15/PFU/1928782

SCHAERBEEK. Rue Josaphat 229 - École de La Ruche
(= Complexe formé par l'école communale n°1 "La Ruche", le gymnase, et l'ancienne école industrielle classés comme ensemble)
PERMIS UNIQUE : Restaurer la salle Musée-Bibliothèque de l'École numéro 1 à Schaerbeek.
Demande de BUP – DPC / BUP – DU du 04/03/2024

Avis conforme de la CRMS

Photo, relevé de la situation existante et projetée – documents extraits du dossier de demande

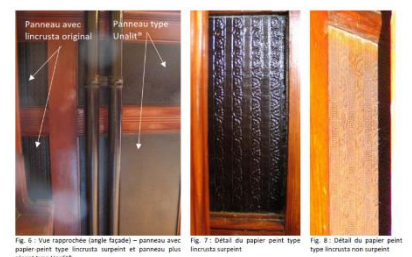
- La CMRS demande privilégier au maximum l'encastrement des câbles derrière les plinthes existantes (démontage/remontage soigné des éléments d'origine par un menuisier) plutôt que de doubler les plinthes existantes - ce qui en modifierait la finesse d'origine.

Sondages des lambris et du lincrusta d'origine – photos extr. de l'étude de l'IRPA jointe au dossier

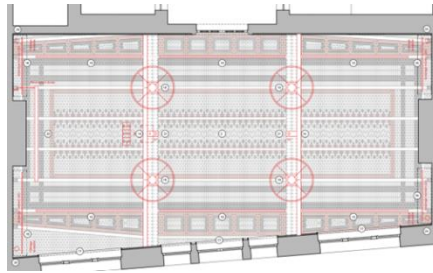
- Les détails d'exécution des adaptations de la double porte ;
- En ce qui concerne les lambris, la CRMS ne souscrit pas au remplacement des panneaux Unalut par un papier gaufré mais plaide pour une intervention qui permettra de renouer davantage avec l'aspect originel. Si une reconstitution à l'identique du lincrusta d'origine est écartée pour des questions budgétaires, la CRMS demande de recourir à l'utilisation d'un lincrusta disponible sur le marché et qui se rapprocherait de l'aspect du lincrusta origine. Un échantillon sera soumis à l'approbation préalable de la DPC ;
